東海第二発電所
重大事故等対策の有効性評価
原子炉格納容器の限界温度・圧力
審査会合における指摘事項の回答

平成29年9月14日
日本原子力発電株式会社

1. 審査会合(2017年8月22日)での指摘事項
2. 指摘事項の回答

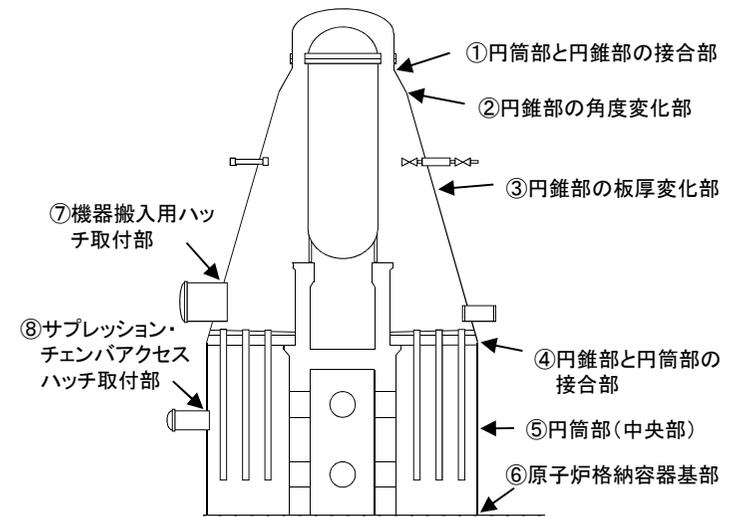
NUPEC 試験の適用性について、東海第二の解析モデルが同試験で評価した格納容器の破壊挙動を適切に模擬できていることを説明すること。

日本機械学会「シビアアクシデント時の構造健全性評価ガイドライン(BWR 鋼製格納容器編)BSCV-3100」を適用できる根拠を説明すること。(破壊挙動を模擬するためのモデル化(メッシュの切り方, 補正係数 β の貫通部毎の差異の有無等)や構造不連続部のモデル化に関する説明を充実すること。

- ・第497回審査会合では、最新知見に基づく有限要素法を用いた弾塑性解析結果を活用した評価結果を示したところであるが、許容値の考え方についてはエンドースされた手法ではないことから、JSME設計・建設規格の応力制限の考え方に基づく評価に見直した。
- ・評価方法は、既工事計画認可申請書の強度計算書の応力評価値を用いて、200℃、2Pdにおける発生応力が許容応力を満足することを確認した。

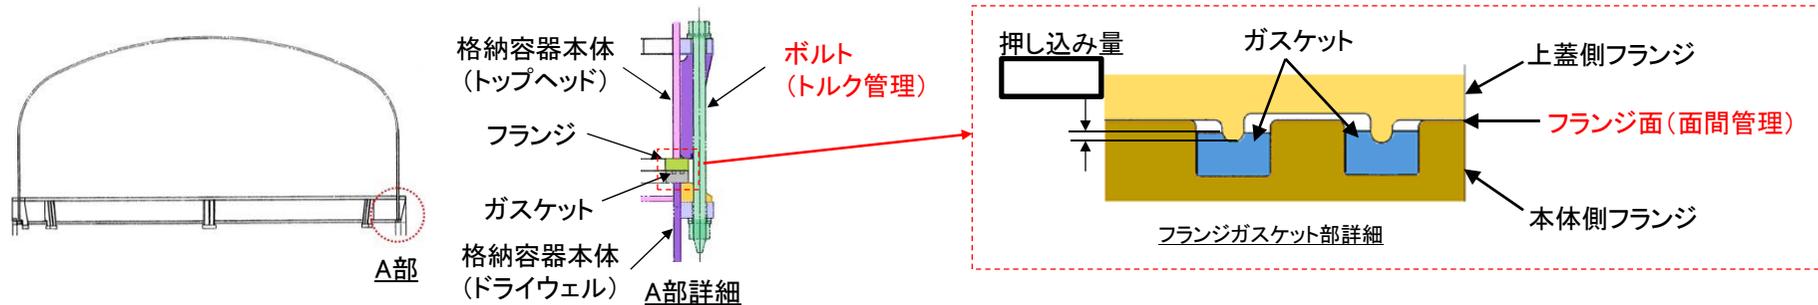
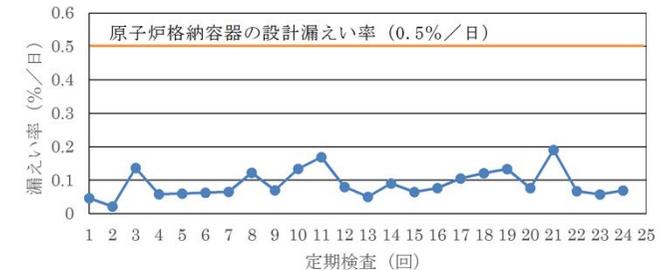
トップヘッドフランジの定格締付量を で管理するとしている点について、手作業に起因する誤差が定格締め付け量の管理に対して有意な影響を与えないこと(トルク管理との関係含む)、また作業員が変わる際にも、管理値に対する品質の維持が保たれることについて、管理方法等の実現性を説明すること。その際、従前のシールでの実績がどの程度のものか、ヘッドフランジの凸部が現状でも均一性を保っているのか等、40年程度経過している実績も考慮し説明すること。

・トップヘッドフランジ閉鎖時の締付け作業においては、以下の管理を要領書に基づき実施しているため、定格締め付け量の管理に対して作業員の違いなどにより有意な影響を与えるものでなく、管理値に対する品質が維持されると考える。

トルク管理	決められたトルクでボルトを締め付け
面間管理	<input type="text"/> の隙間ゲージが挿入できないことを確認

・トップヘッドフランジのタングやガスケット溝は、以下により、シール部の健全性が維持されると考える。

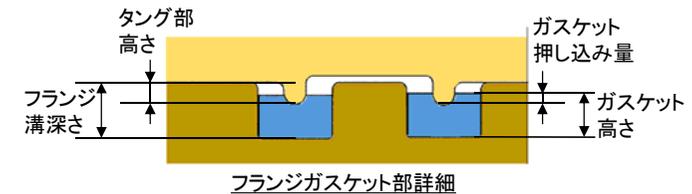
押し込み試験について、環境条件(蒸気環境, 乾燥環境), 試験体(母材)の厚さ, 押込量などはシール材を適用する箇所により異なるため, 結果を一様に適用できるのか。根拠を整理して説明すること。

・圧縮永久ひずみ試験及び実機フランジ模擬試験については, 以下のように結果を一様に適用できる。

- 試験の環境条件 : 開口量評価においては, 環境条件を200℃, 2Pdと設定しており, 試験条件においても同様であることから結果は適用可能である。
- 試験体の構造(厚さ): 実機は部位毎に構造が異なるものの, 有限要素法を用いた弾塑性解析結果を活用し, 各部の開口量評価を実施しているため, 構造の違いによる開口量への影響は考慮されているため, 試験結果は構造の違いに関係なく適用できる。
- 押し込み量 : 角型断面ガスケットを用いるボルト締めフランジのガスケット圧縮率は, ほぼ一定値であり, 押し込み量による影響はない。

- ・ガスケット押し込み量 = (ガスケット高さ + タング部高さ) - フランジ溝深さ
- ・圧縮率 = (ガスケット押し込み量) / (ガスケット高さ) × 100%

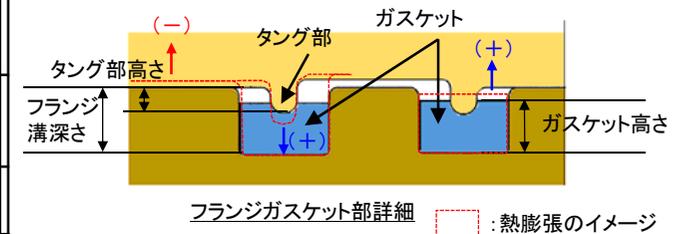
トップヘッドフランジのシール部に関し、製作公差を考慮した場合の許容開口量と開口量の比較において、内圧により内側ガスケット部の閉じ込め機能が失われる評価となっているが、当該閉じ込め機能は内外の二重のシールが機能することを設計上期待していることから、予め開口が認められる評価が得られている場合は、ガスケット設計を適切に見直すこと。(トップヘッドフランジ以外のフランジに対しても、製作公差を考慮した上で閉じ込め機能が維持できているか、説明すること)

- ・トップヘッドフランジのシール部は、技術基準規則第44条に要求される単体の漏えい試験を可能とするように、内側及び外側ガスケットの間に加圧空間を有する二重シール構造の設計としている。よって、原子炉格納容器の閉じ込め機能は、内側又は外側のどちらか一方のシール部機能が保たれればよい。
- ・トップヘッドフランジのガスケット設計(ガスケットの製作公差の最小側を精査)及び製造公差の考え方等を見直し、開口量評価を実施した結果、トップヘッドフランジの2Pdにおける開口量は許容開口量以下であることを確認した。
- ・トップヘッドフランジのシール部以外も、同様に開口量評価を実施し、2Pdにおける開口量は許容開口量以下であることを確認した。

- ・トップヘッドフランジのガスケットについては、程度の増厚ができる見通しである。また実機のサプレッション・チェンバアクセスハッチの寸法を測定した結果、シール部の公差はであり、設計公差に比べ機械加工精度が高いことを確認した。
